Vorhabenbezogenen Bebauungsplan „Sondergebiet Photovoltaik-Freiflächenanlage Dippericht – An der BAB 6“ mit Grünordnungsplan sowie 19. Änderung des Flächennutzungsplanes mit integriertem Landschaftsplan in diesem Bereich

Beteiligung der Behörden und Träger öffentlicher Belange gem. § 4 Abs. 2 BauGB

Nach Prüfung der Anregungen werden folgende Beschlussvorschläge unterbreitet:

Abb. 1: Löslichkeit von Cadmium, Zink und Blei in Abhängigkeit vom pH-Wert des Bodens.
Quelle: Fränze et al., 1995 / BEW Essen, 16.03.2004

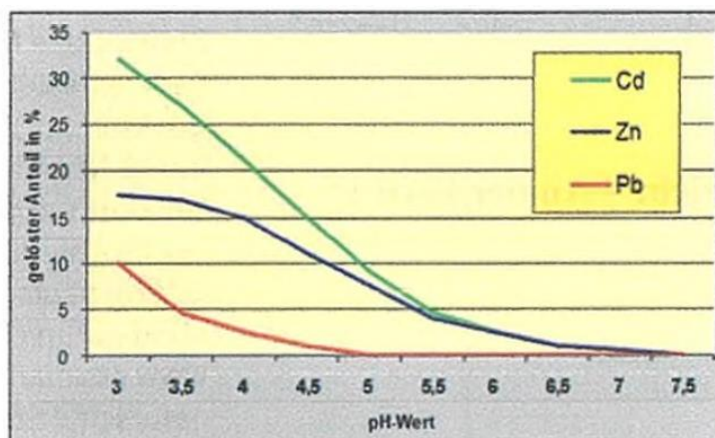
4. Um den fachgerechten Umgang mit Boden gemäß den bodenschutzgesetzlichen Vorgaben zu gewährleisten, müssen verzinkte Rammprofile ausgeschlossen werden. Es ist erwiesen, dass sich Schwermetalle wie Zink in Böden mit einem pH-Wert < 6,5 lösen und somit auch ins Grundwasser gelangen können, was zu gesundheitlichen Beeinträchtigungen führt. Um eine Kontaminierung des Bodens und letztlich des Grundwassers mit Zinkionen oder anderen Schwermetallen erst gar nicht entstehen zu lassen, muss bereits beim Einbau der Module gewährleistet sein, dass nur Metallhülsen bzw. Bodenverankerungen zugelassen werden, die jegliche Kontaminierung über die geltenden Grenzwerte hinaus ausschließen.

zu 4.: Eine Festsetzung hierzu wird ergänzt. Vgl. hierzu die Stellungnahme des WWA Regensburg.
